Изменение № 3 ГОСТ 1203—75 Чека тормозной колодки для вагонов железных дорог колеи 1520 мм. Технические условия

Утверждено и введено в действие Постановлением Комитета стандартизации и метрологии СССР от 05.02.92 № 109

Дата введения 01.07.92

Пункт 1.1. Чертеж. Исполнение 1. Заменить обозначение внутреннего радиуса $R5$ на $R5 \pm 2$;

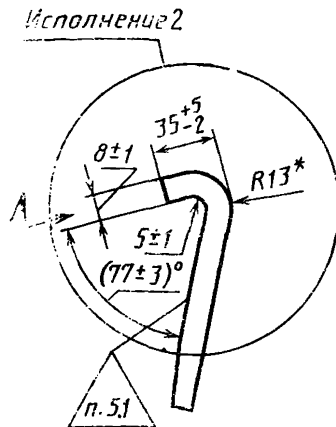
исполнение 2 заменить новым:

заменить слова: «Теоретическая масса чеки 0,43 кг» на «Теоретическая масса чеки исполнения 1 0,43 кг. Теоретическая масса чеки исполнения 2 0,41 кг».
